*Ministero dell' Ambiente e della Sicurezza  
Energetica*

**Parere n. 411 del 27 febbraio 2023**

<b>Progetto:</b>	<b>Procedura di valutazione d'impatto ambientale ai sensi dell'art. 23 del D.Lgs 152/2006 e ss.mm.ii.  “Disattivazione dell'impianto Ispra1 - Fase 1”  ID_VIP: 8108</b>
<b>Proponente:</b>	<b>SOGIN S.p.A.</b>

Figura 9. Estratto della carta geologica dell'area di progetto (Regione Lombardia)

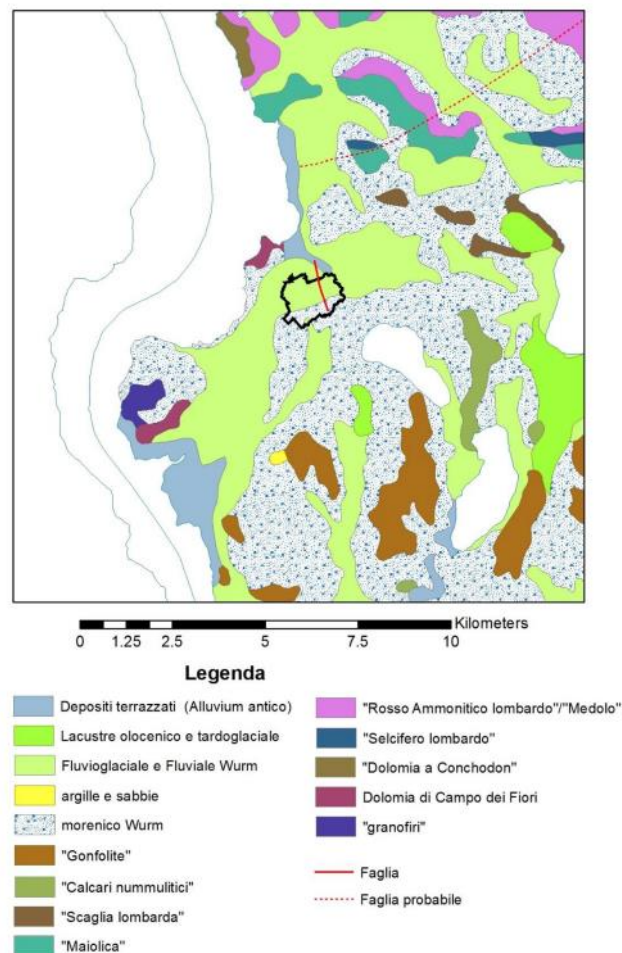
- Si nota in aggiunta che nella Figura 8-19 dello SIA (cod. elab. NP VA 01874 rev01, pag. 238) è riportata una faglia passante all'interno del Centro di Ricerca, la cui presenza può essere compatibile con la variabilità laterale dei terreni riscontrati in sito e con una faglia capace riportata nel portale ITHACA localizzata a circa 8 km dal sito di Ispra1 (Figura 9, <https://sgi.isprambiente.it/ithacaweb/SchedaFaglia.aspx?FaultCode=87012>). Fermo restando il tema delle accelerazioni attese al suolo, le quali sono relativamente basse, una faglia passante all'interno della zona in esame potrebbe generare, qualora fosse ancora sismogenetica, problemi in termini di spostamenti differenziali, compromettendo il corretto funzionamento di strutture e viabilità e potendo generare incidenti ed indirettamente impatti ambientali su suolo, acque sotterranee ed atmosfera. È stato ritenuto necessario richiedere la trattazione della stima dell'impatto di eventuali fenomeni di questo tipo e per la minimizzazione del rischio.
